III. IZMJENE I DOPUNE
PROSTORNOG PLANA
SISAČKO - MOSLAVAČKE ŽUPANIJE

IZVJEŠĆE O JAVNOJ RASPRAVI

Sisak, 10. prosinac 2018.

Detalji iz PPPP Lonjsko polje

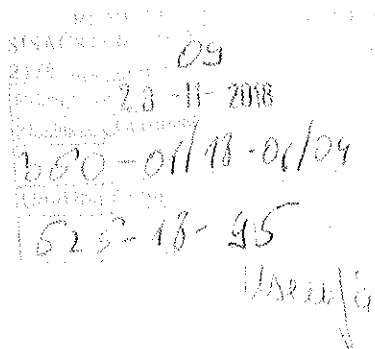
Uvidom u Prijedlog III. Izmjene i dopune prostornog plana SMŽ („Službeni glasnik SMŽ“ br. 10/17) na kartografskim prikazima unesene su promjene granica Parka prirode Lonjsko polje koje nisu u skladu sa Prostornim planom Parka prirode Lonjsko polje. Prostorni plan Parka prirode Lonjsko polje donesen je u Hrvatskom saboru 2010. godine Odlukom o donošenju prostornog Parka prirode Lonjsko polje (NN 37/10).

U prilogu se mogu naći kartografski detalji iz prostornih planova parka prirode Lonjsko polje, SMŽ i Grada Kutine preuzeti sa Informacijskog sustava prostornog uređenja. Iz priloženih detalja jasno je vidljiva neusklađenost prostornih planova, što je naznačeno i u očitovanju Min. graditeljstva i prostornog uređenja na temu Izmjena i dopune PPG Kutine od 13.4.2018..

Pobližim pregledom Informacijskog sustava zaštite prirode (www.bioportal.hr/gis) prepoznato je da je pogrešno označen dio Deponije fosfogipsa kao zaštićeno područje PP Lonjsko Polje jer je to u suprotnosti s Prostornim planom Parka prirode Lonjsko polje (NN 37/10).

Temeljem gore navedenog predlažemo da se u III. Izmjeni i dopuni Prostornog plana SMŽ ispravi pogreška nastala kod donošenja II. Izmjena i dopuna Prostornog plana SMŽ i na taj način uspostavi zakonito stanje u hijerarhiji prostornih planova.

3.	Grad Kutina, Gradonačelnik	Predlažu da se Prijedlog III. ID PPSMŽ dopuni kartografskim prikazom br. 3. Uvjeti korištenja, uređenja i zaštite prostora 3.1. „Područja posebnih uvjeta korištenja“ na kojem bi se granica Parka prirode Lonjsko polje uskladila sa Prostornim planom Parka prirode Lonjsko polje.	Ne prihvaća se. Sukladno Odluci o izradi III. ID PPSMŽ izmjene i dopune Plana se provode samo u dijelu prometnog sustava i vodnogospodarskog sustava u dijelu zaštite od poplava.
